**RELATÓRIO DE FISCALIZAÇÃO TÉCNICA DOS SISTEMAS DE ÁGUA E
ESGOTO DO MUNICÍPIO DE
BROTAS**

PRESTADOR: SERVIÇO AUTÔNOMO DE ÁGUA E ESGOTO DE BROTAS - SAAEB

Relatório R1 - Diagnóstico

Americana, Janeiro de 2016

Figura 4 – Imagem de satélite da Captação Subterrânea – Águas Claras

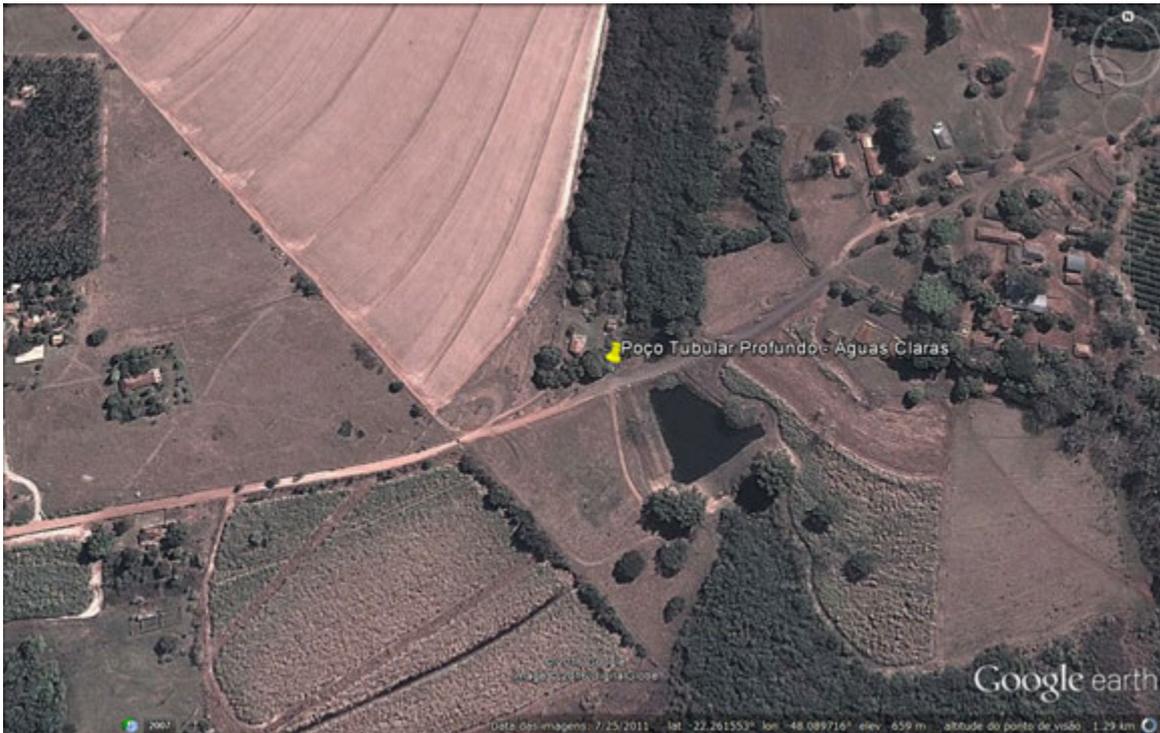
Providências Recomendadas	
Imediatas	Regularizar os extintores de incêndio;
Médio Prazo	Identificar devidamente a área;
Longo Prazo	Nenhuma
